Oggetto: Verbale della Conferenza di Servizi ai sensi dell'art. 14 bis della L. 241/90 e art. 142 comma 8 della L.R.T. n. 65/2014, per il recupero del rudere in LUNGARNO GALILEI (pratica n. 2022/EP/000540).

I Seduta – 02/11/2022

Istanza di Piano di Recupero "I tre Palazzi", prot. 11635 del 02/02/2022 pratica n. 540/2022, presentato ai sensi degli artt. 107 e seguenti della LR 65/2014, per il recupero del rudere posto in Lungarno Galilei.

Oggetto: Istanza di Piano di recupero "I Tre Palazzi", prot. 11635 del 02/02/2022 pratica n. 540/2022, presentato ai sensi degli artt. 107 e seguenti della LRT 65/2014, per il recupero del rudere in LUNGARNO GALILEI, Comune di Pisa .- **Istruttoria.**

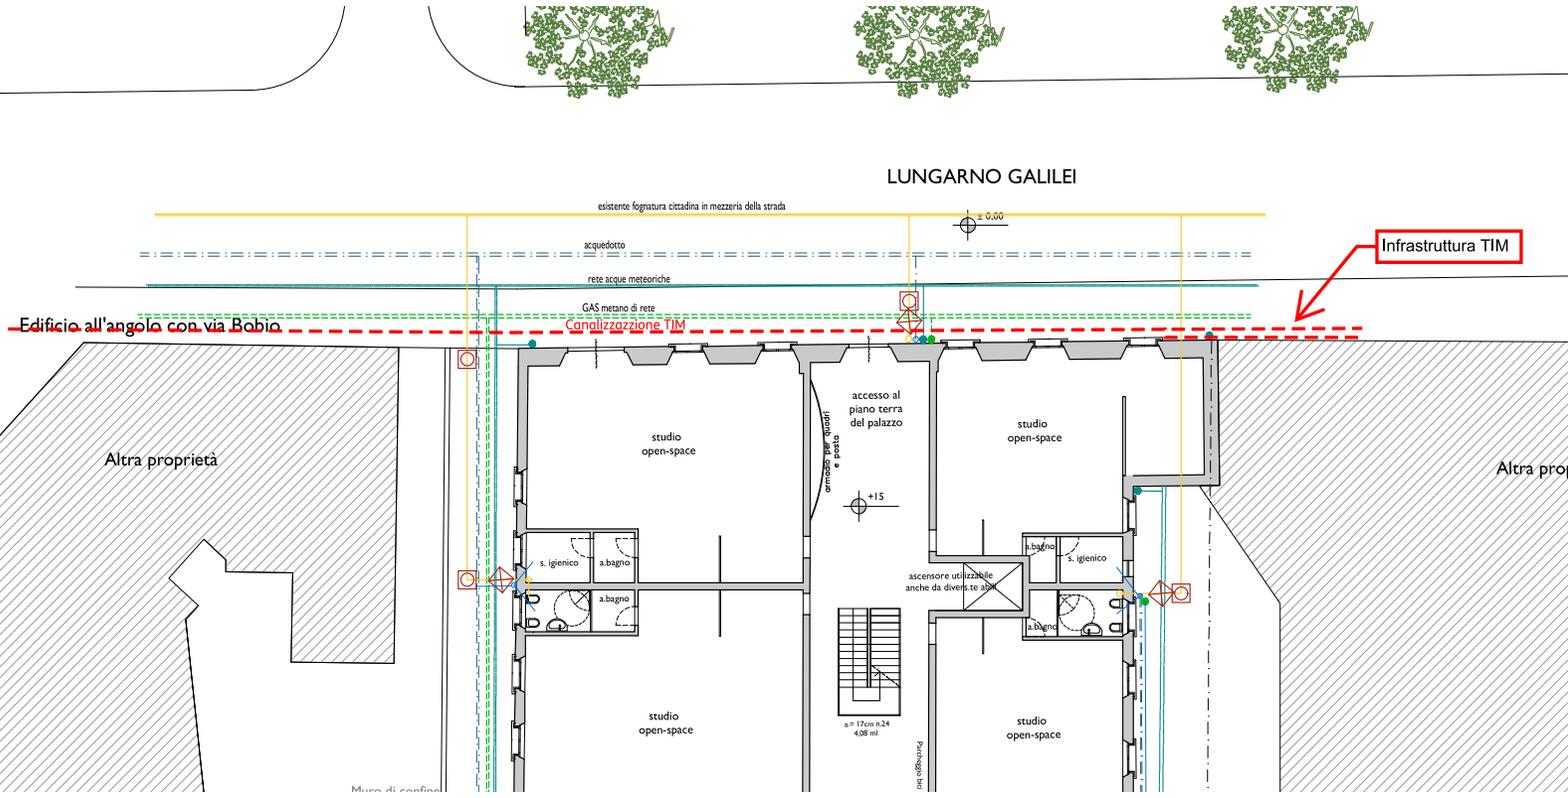
A seguito della analisi degli elaborati progettuali forniti e sulla base dei dati presenti nella nostra cartografia, le opere in oggetto **risultano interferenti** con le infrastrutture della rete di telecomunicazioni di proprietà TIM e/o Fibercop. In allegato, a titolo puramente indicativo e non esaustivo, si riportano le informazioni cartografiche relative al tracciato di tali infrastrutture. La segnalazione della effettiva posizione delle infrastrutture tramite rilevazione strumentale potrà essere richiesta a TIM tramite <https://oaimprese.telecomitalia.com/portale-imprese>

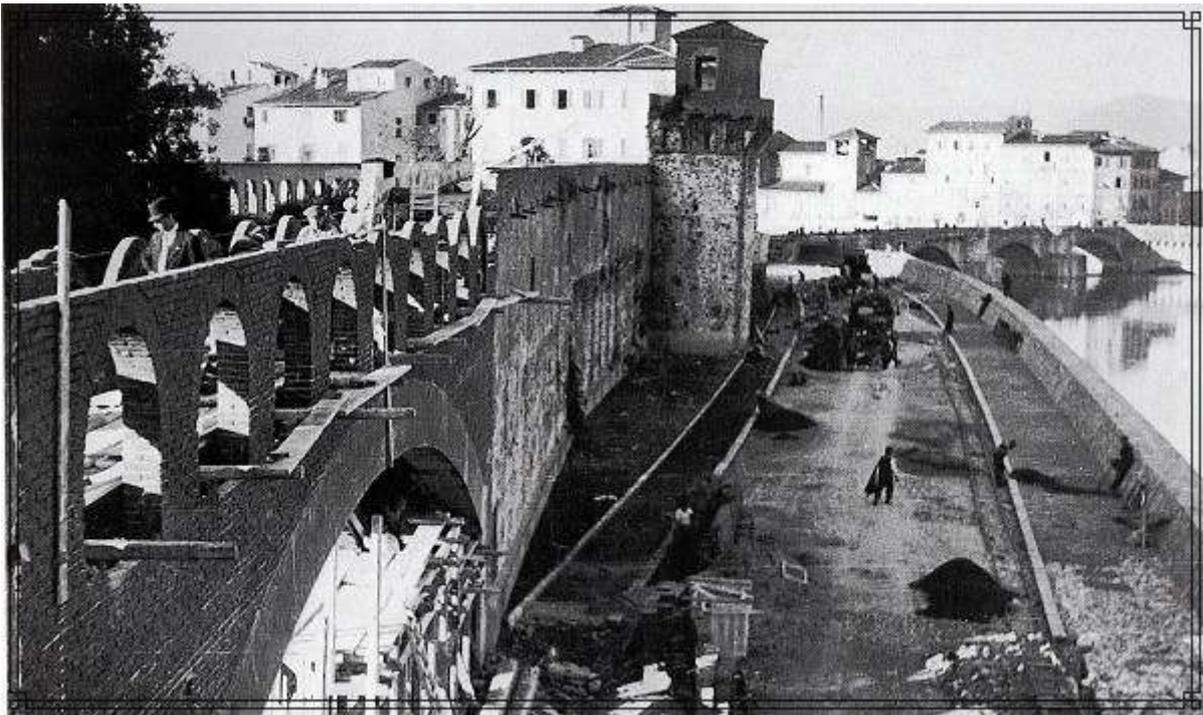
Piano Primo In riferimento alla possibilità di realizzare il soppalco si evidenzia che risultano in contrasto con le prescrizioni dell'art. 26 punto i) in quanto vanno a coprire interi vani (max 1/3 del vano) creando un vero e proprio nuovo livello non definibile come soppalco; si evidenzia anche che manca la rappresentazione della scala per soppalco agli appartamenti 2 e 3; si evidenzia che ai sensi dell'art. 4.4 delle NTA del RU le altezze interne nette degli edifici in relazione alle diverse destinazioni d'uso possono, variare: per le destinazioni residenziali: da 2,70 a 3,90 ml, per le destinazioni commerciali e direzionali: da 3,20 a 3,90 ml;

Nell'appartamento 1 non c'è la divisione tra l'ingresso e soggiorno pranzo (non si verificano pertanto le condizioni igienico sanitarie);

nell'appartamento 3 manca il ripostiglio prescritto dall'articolo 26 comma 6 lett. h) del R.E.
